Amt der Niederösterreichischen Landesregierung, 3109

RU1-R-345/056-2023      Beilagen  
1  
Kennzeichen (bei Antwort bitte angeben)

Betrifft  
Marktgemeinde Leobersdorf, Änderung des örtlichen Raumordnungsprogrammes, GZ:  
2544 26 10/22-OE

Änderungsanlass F04 (Ziegelofengasse)

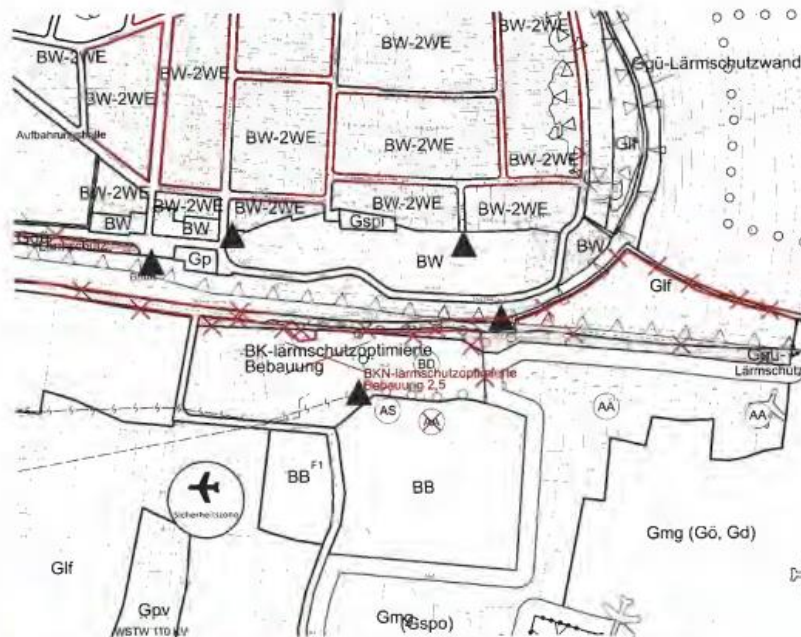
Aus der Seite 60 des Gemeinderatsprotokolls geht hervor, dass der Unterpunkt e) des Änderungspunktes F04 und F19 - Ziegelofengasse – „Umwidmung von Bauland-Kerngebiet-lärmschutzoptimierte Bebauung auf Bauland-Kerngebiet-lärmschutzoptimierte Bebauung-Nachhaltige Bebauung 2,5“ nicht in der Verordnung A (GZ 2544 26A 10/22-OE), sondern in der Verordnung B (GZ 2544 26B 10/22-OE) beschlossen wurde. Weiters handelt es sich auf der S. 115 wohl um einen Schreibfehler (F09 statt richtigerweise F19).

Da in der Verordnung A nur die Unterpunkte a bis c beschlossen wurden, liegen betreffend des Änderungspunktes F04 und F19 a, b und c der Verordnung A keine Versagungsgründe vor. Zur Verordnung B siehe unten.

**Änderungsanlass B09 (Ziegelofengasse)**

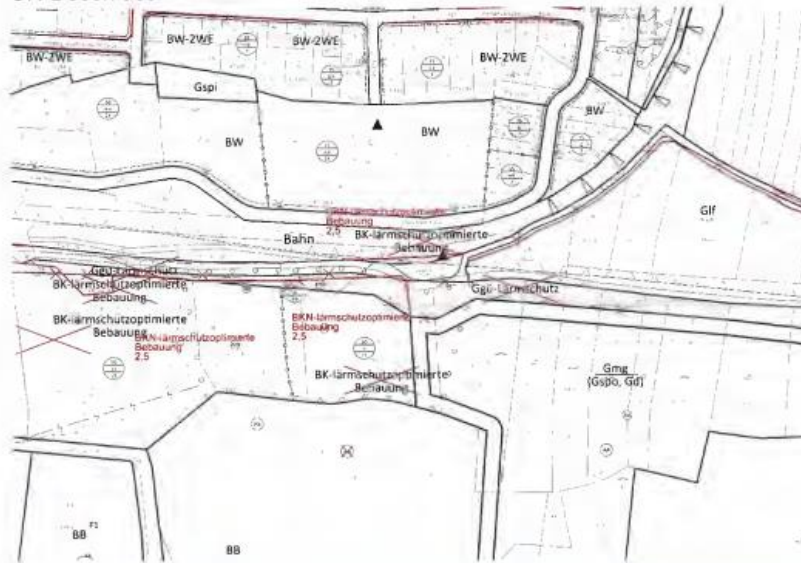
**Zum Änderungspunkt F04 und F19, Unterpunkt e):**

Aus dem raumordnungsfachlichen Gutachten geht hervor, dass ein Widerspruch zum örtlichen Entwicklungskonzept vorliegt. Es liegen daher **Versagungsgründe** gemäß § 24 Abs. 11 Z. 4 NÖ ROG 2014 vor.

Aus dem raumordnungsfachlichen Gutachten geht weiter hervor, dass durch die Erhöhung der Geschoßflächenzahl in der Ziegelofengasse (Unterpunkt e) eine zusätzliche Belastung der Europastraße (L 4021) ausgelöst wird, welche nur durch eine Verschlechterung der anderen Relationen verbessert werden könnte.

Die Maßnahme „geplante Erhöhung der Geschoßflächenzahl“ steht daher im Widerspruch zu § 14 Abs. 2 Z. 5 NÖ ROG 2014, da laut raumordnungsfachlichem Gutachten

- die übergeordnete Verkehrsfunktion der Europastraße (L 4021) beeinträchtigt wird und
- die Verkehrsauswirkungen des Unterpunktes e) die zum Zeitpunkt der Widmungsmaßnahme vorhandene Verkehrsqualität im umgebenden Straßennetz verschlechtert.

Es liegen daher auch diesbezüglich **Versagungsgründe** gemäß § 24 Abs. 11 Z. 4 NÖ ROG 2014 vor.
